**Annexe 2** : Procès-verbal de synthèse des observations de la commission d'enquête

**Annexe 3** : Mémoire en réponse d'EDF au procès-verbal de synthèse

LE QUATRIÈME RÉEXAMEN PÉRIODIQUE DU RÉACTEUR ÉLECTRONUCLÉAIRE N° 3 DE  
L'INSTALLATION NUCLÉAIRE DE BASE INB N° 78 SITUÉE SUR LE CENTRE NUCLÉAIRE DE  
PRODUCTION D'ÉLECTRICITÉ (CNPE) DU BUGEY EXPLOITÉ PAR ELECTRICITÉ DE FRANCE (EDF)

# Mémoire en réponse du pétitionnaire EDF au Procès-Verbal de Synthèse de l'Enquête Publique menée en application de l'arrêté inter-préfectoral AIN/ISERE du 23 janvier 2026

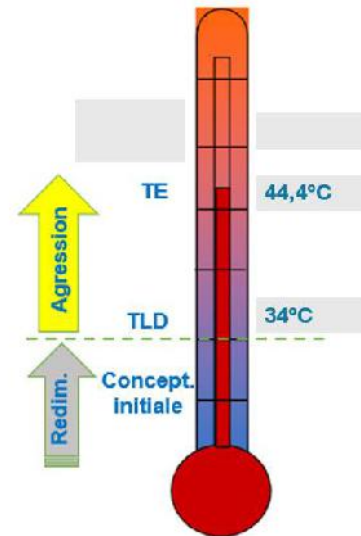
Sous question n°8.2 **Quel est le point de rupture ? Quels sont les prévisions climatiques utilisées dans l'étude pour anticiper le niveau dans 10 ans, dans 30 ans pour le parc en exploitation et en 2100 pour les nouvelles exploitations ?**

**Réponse EDF à la Sous question n°8.2 :**

Les effets du changement climatique sont principalement pris en compte dans le cadre des études relatives aux agressions externes d'origine naturelle. Ces études font l'objet d'une réévaluation tous les 10 ans lors des réexamens périodiques. L'actualisation des données et des connaissances sur le changement climatique, notamment via les travaux du GIEC, est assurée par une activité de « veille climatique » avec des jalons tous les 5 ans.

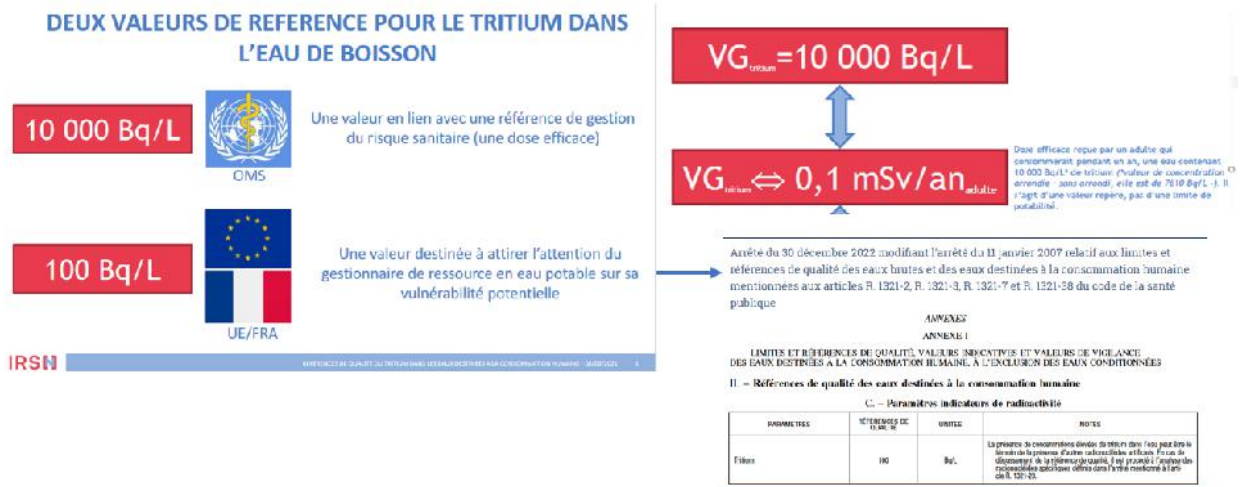
Le dossier ne permet pas de comprendre comment la gestion du tritium sera réellement maîtrisée, ni comment les éventuelles évolutions seront détectées et traitées dans la mesure où il ne fournit pas d'informations précises sur les quantités rejetées, leurs variations possibles ni les marges de sécurité retenues et il n'apporte pas de données chiffrées sur la dispersion dans l'environnement. De même, les modalités de surveillance décrites sont sommaires (quels points de prélèvement, quelle fréquence d'analyses, quel accès public aux résultats).

Les éléments sur le tritium sont présentés dans la pièce 2 du dossier (rapport de conclusion du réexamen) aux pages 286 et 287 et dans la pièce 3bis (page 43 et 44).

Le tritium est produit par fission de l'uranium dans les crayons de combustible et par activation des produits de conditionnement de l'eau du circuit primaire (bore et lithium). Le tritium produit dans les crayons du combustible y reste en quasi-totalité confiné. C'est le tritium produit par activation qui se retrouve en majorité dans les effluents liquides et gazeux. Actuellement, aucun moyen industriel ne permet techniquement et économiquement d'éliminer le tritium de ces effluents en raison de sa faible activité volumique ; ainsi, au fil de sa production, le tritium est rejeté dans l'environnement du fait de son faible impact radiologique.

En moyenne annuelle de 2013 à 2022, l'activité en tritium rejetée par la centrale du Bugey est de 45 000 GBq/an dans les effluents liquides, et de 700 GBq/an dans les effluents gazeux.
